c't-Bot Bestückungs-Schalt-Plan

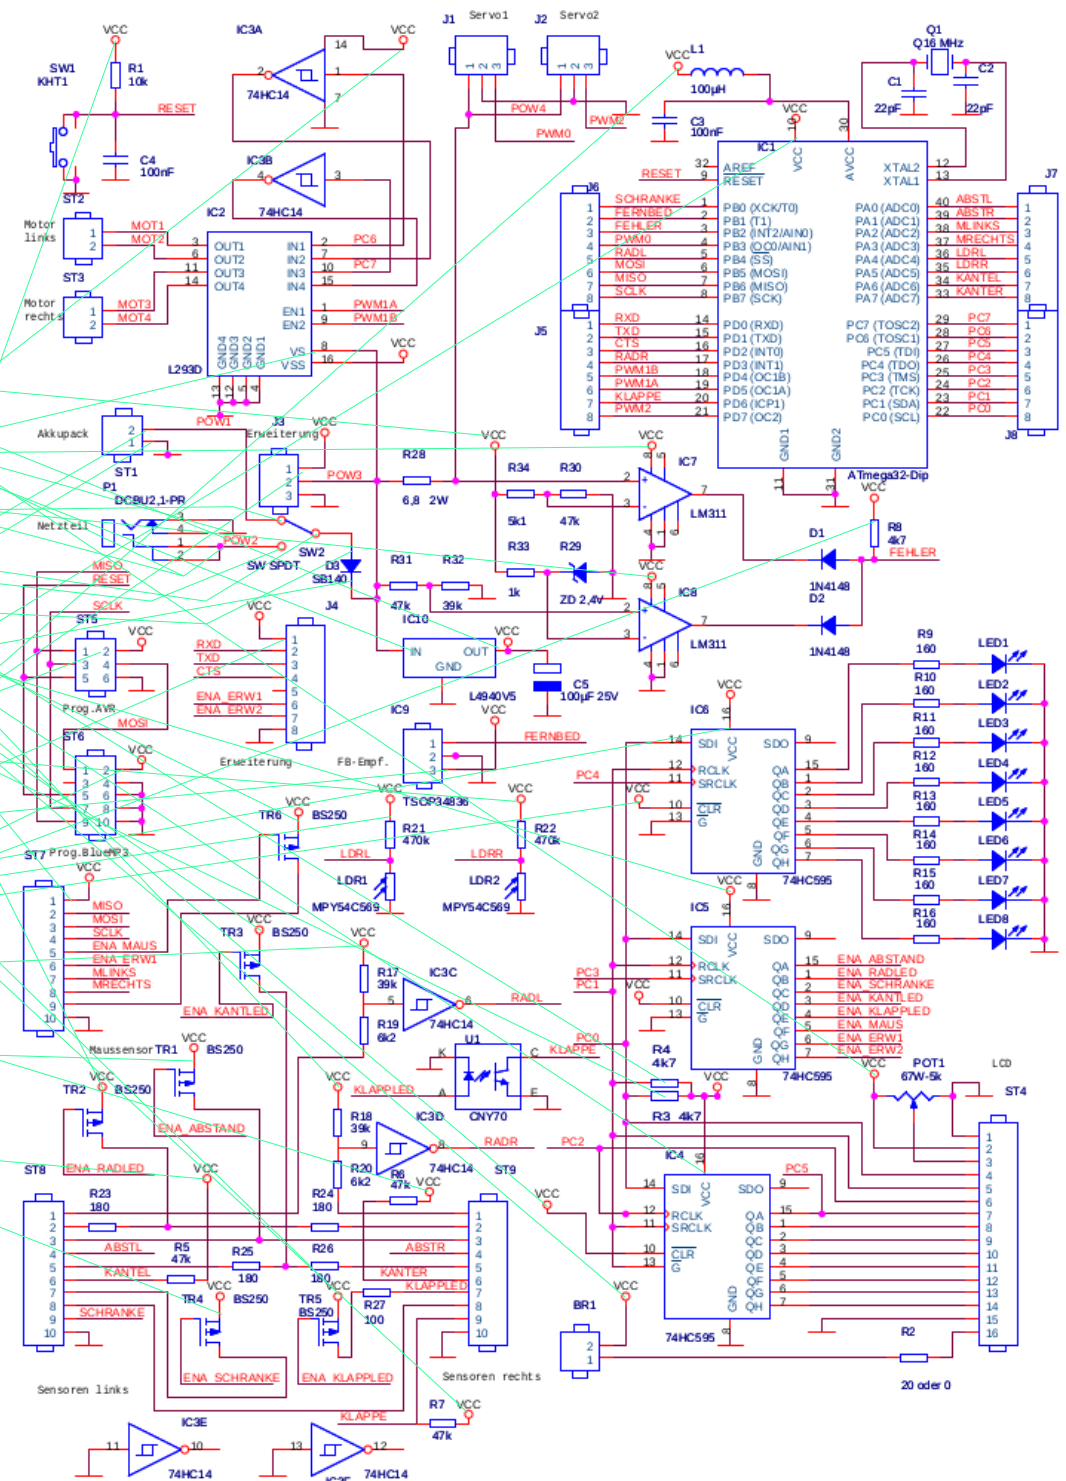
auf Platine falsch gedruckt:
R7/R27 Beschriftung vertauscht
U103 Stempelung auf falscher Seite
dies ist der korrigierte Plan (Stand 5.2.2006)
